**ALLEGATO A alla Dgr n. 1789 del 07 novembre 2016**

PROPOSTA DI MODIFICA DEL TIPO E GRADO DI PERICOLOSITÀ IN LOCALITÀ CAMPO DI SOTTO IN COMUNE DI CORTINA D'AMPEZZO (BL)**1. PREMESSA**

Fig.1. - Delimitazione del conoide su base DTM.

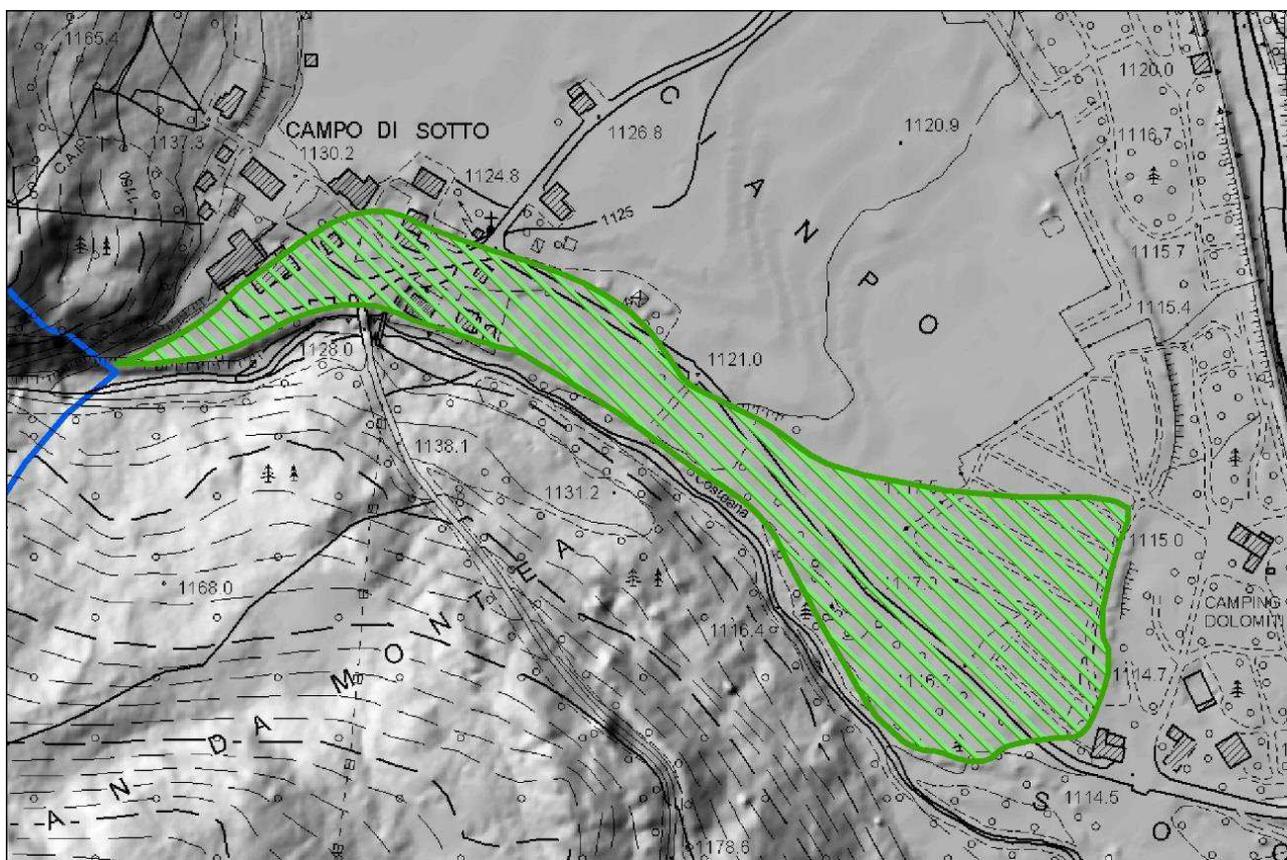
Seguendo tali criteri viene quindi effettuata la corretta delimitazione del conoide che risulta estendersi dallo sbocco del Ra Costeana a monte dell’Hotel Tiziano fino quasi alla confluenza con il Torrente Boite a valle così come evidenziato in fig.1.

Fig.2. - Definizione della pendenza del conoide su base DTM.

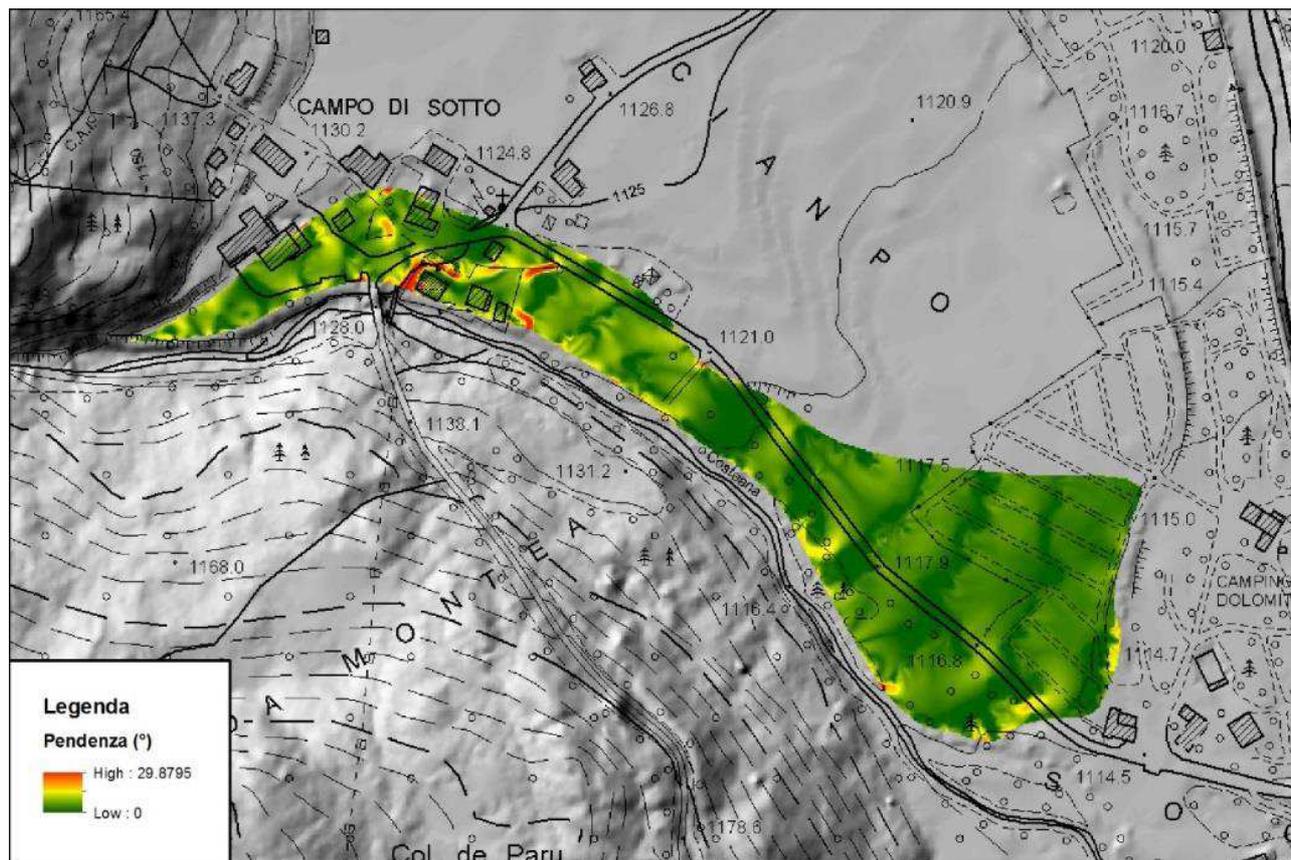
È stato poi individuato il corrispondente bacino idrografico e valutati gli indici morfometrici utili a discriminare la genesi del conoide. Si ottiene quindi: $H_{max} = 3,224$ km, $H_{min} = 1,129$ km, $A_b = 38,03$ km² e di conseguenza un indice di Melton $R = 0,34$, così come riportato nella scheda conoide allegata alla relazione. Applicando la relazione $S = e^{0.23 R^{-0.85}}$ si ottiene una pendenza della conoide pari a $S = 3,15^\circ$ corrispondente alla pendenza limite tra conoidi generate da colate detritiche ($S > 3,15^\circ$) e conoidi generate da processi fluviali ($S < 3,15^\circ$). Attraverso l’analisi statistica dei dati LiDAR a disposizione e utilizzando il tool Slope in ambiente GIS, è stata valutata la pendenza media della conoide precedentemente descritta e perimetrata, ottenendo un valore di $S = 2,02^\circ$ (fig.2), che risulta perciò minore di $3,15^\circ$.

Secondo il criterio che utilizza indici morfometrici, la conoide in esame ha evidenti caratteristiche di genesi da processi fluviali piuttosto che da colate detritiche.

Fig.5. - Carta dei dissesti della Provincia di Belluno inerente la parte meridionale dell'abitato di Cortina d'Ampezzo e la relativa legenda. Stralcio ingrandito della stessa carta, riferito alla frazione di Campo di sotto e al rio Costeana, che è stato sovrapposto alla CTR referenziata (El. 029060)

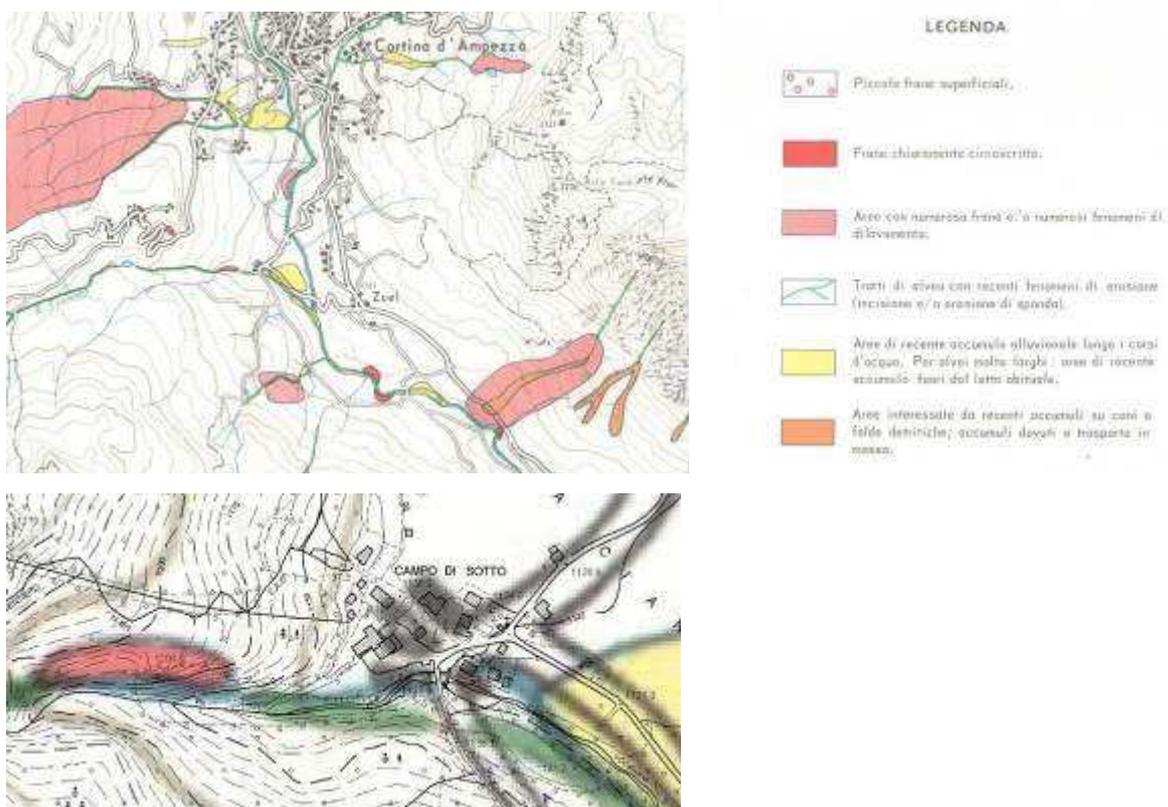
Sempre in merito a quanto accaduto nel 1966 si può anche far riferimento alla *Carta dei dissesti idrogeologici della Provincia di Belluno* (fig.5) che nella legenda separa i fenomeni di colata per trasporto in massa (*debris/mudflow* evidenziati col colore arancione) rispetto alle aree alluvionate lungo i corsi d'acqua (in giallo) e ai tratti d'alveo con recenti fenomeni di erosione (in verde), le aree con numerose frane e fenomeni di dilavamento (in rosa carico), come anche le frane chiaramente circoscritte (in rosso).

Nella zona di Campo di Sotto, la linea blu che dovrebbe corrispondere per Pellegrini all'alveo del rio Costeana, è in effetti la zona esondata nel 1966 dallo stesso corso d'acqua, mentre la linea verde corrisponde all'alveo del torrente e alle relative erosioni spondali in destra idrografica. I fabbricati che sulla carta di Pellegrini sono coinvolti dall'alluvione corrispondono al fabbricato ligneo e alla centrale elettrica sopra menzionati. La frana circoscritta, segnata in sinistra idrografica a monte della frazione, è molto probabilmente la riattivazione di un fenomeno già presente, dato che si evidenzia in modo chiaro anche nel fotogramma del 1954 (fig. 6).

Fig.9. - Traccia delle sezioni e inviluppo delle massime velocità registrate in occasione dell'evento di piena con $t_r=100$ anni.

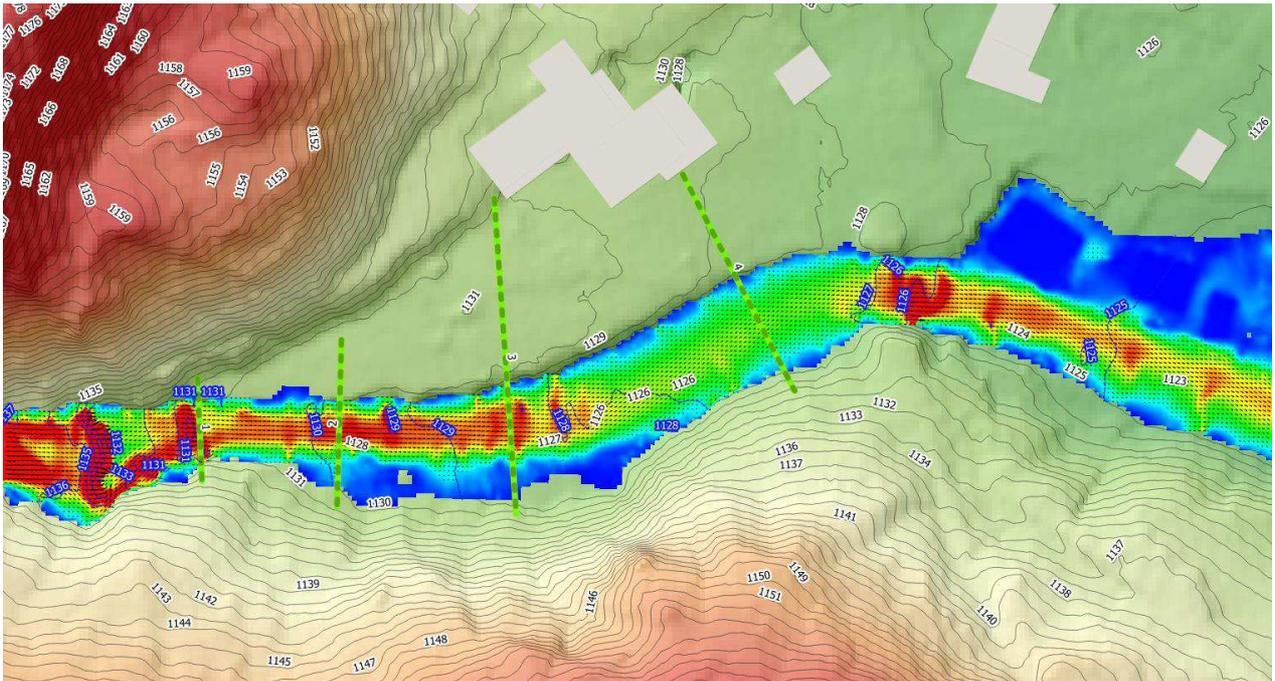
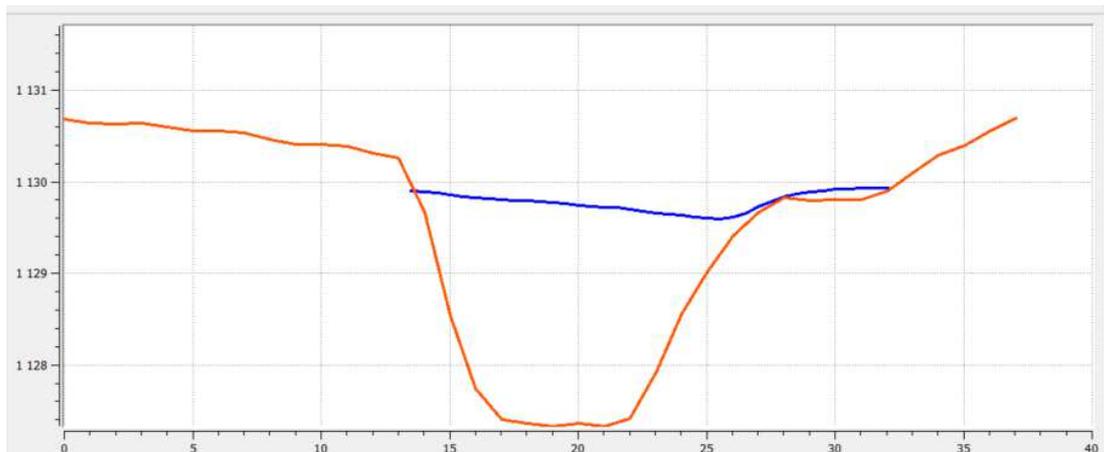
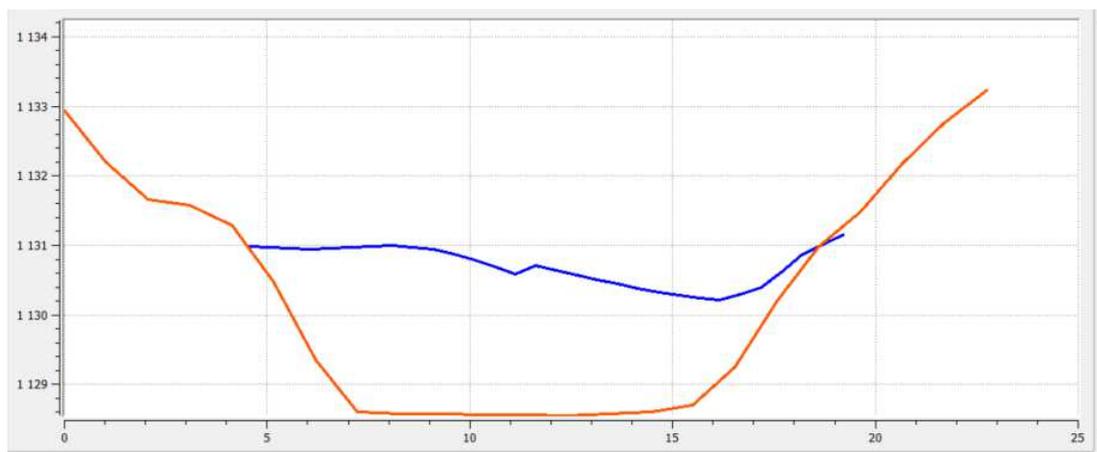
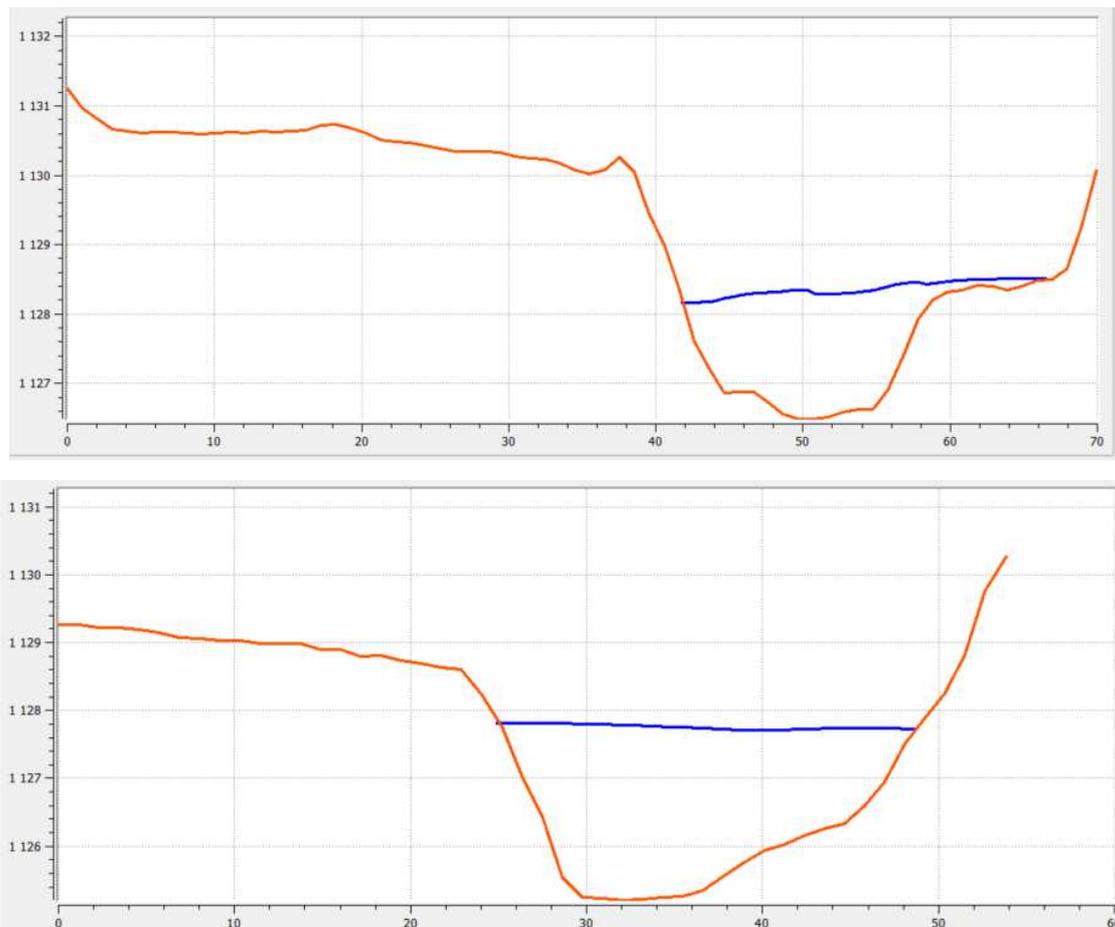
Facendo riferimento alle sezioni d'alveo, la cui traccia è indicata nell'estratto dell'elaborato 2 dello studio e riportato in figura 9, la piena rimane confinata all'interno dall'alveo per tutto il tratto interferente con l'edificio con franco variabile rispetto al piano campagna in sinistra idrografica che va dai 50 cm in corrispondenza della sezione 2 fino a raggiungere un valore di 2 m in corrispondenza della sezione 3 per scendere ad 1 m immediatamente a monte dell'attraversamento della strada comunale in sezione 4 (fig. 10).

Per quanto riguarda le velocità di deflusso esse raggiungono valori superiori ai 5 m/s in corrispondenza del tratto di monte, immediatamente a valle delle briglie precedentemente descritte, per attestarsi a valori intorno ai 2-3 m/s nel tratto prospiciente l'hotel Tiziano.

Fig.12. - Proposta di aggiornamento della pericolosità idraulica.

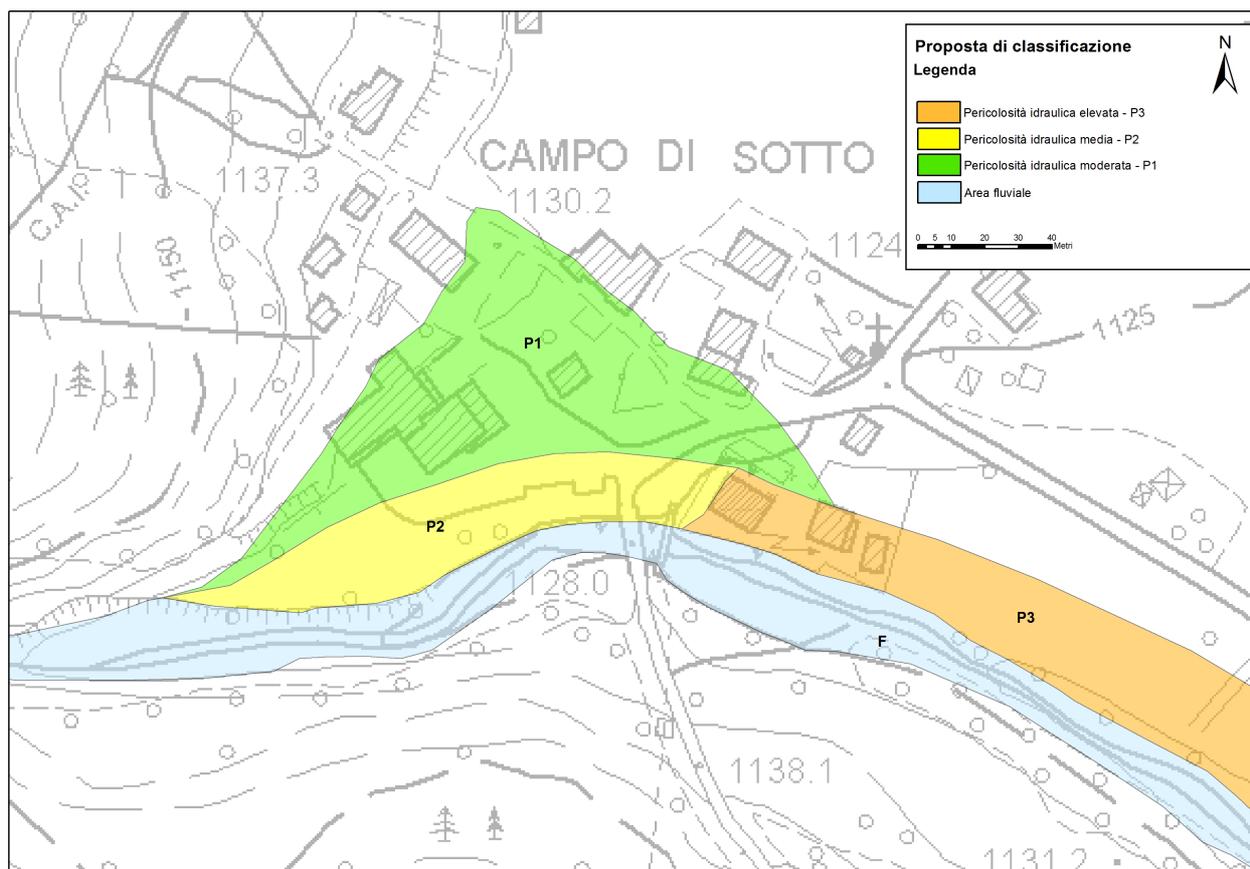
Quindi le aree allagabili definite dal modello e valutate come area fluviale confermano sostanzialmente le fasce fluviali già presenti. Per quelle aree poste in sinistra idrografica dove il modello evidenzia la tendenza del corso d'acqua ad invadere la piana, seppur con valori di tiranti e velocità contenute, si concorda nel definire cautelativamente un perimetro con pericolosità P3 ampliando quello esistente.

Inoltre, in linea con i criteri definiti dal PAI e in un'ottica di maggior cautela, viene proposto di inserire con pericolosità P2 l'area che è stata oggetto di alluvionamento durante l'evento del 1966.

Infine viene riservata una pericolosità idraulica P1 per l'area che interessava la precedente pericolosità geologica, mantenendo testimonianza della fragilità della zona.

1. Eliminare l'area di pericolosità geologica con codice 0250141900-CR visto che gli approfondimenti di dettaglio realizzati, secondo i passaggi previsti dalla procedura condivisa, portano ad escludere la presenza di fenomeni di colata rapida.

2. Eliminare le zone di attenzione geologica puntuali e areali 0250141900 e 0250325300 in quanto già definite a livello di pericolosità.
3. Inserire nuove aree di pericolosità di tipo idraulico come proposto e così come riportato in fig. 12, tenendo conto di alcuni piccoli aggiustamenti di natura morfologica apportati in fase di istruttoria.

4. I perimetri di pericolosità idraulica che si propongono oltre a derivare dalle valutazioni espone nei paragrafi precedenti, tengono conto anche delle precedenti valutazioni effettuate dall'Autorità di Bacino nelle medesime aree, raccordandosi con quanto già presente nel PAI vigente.
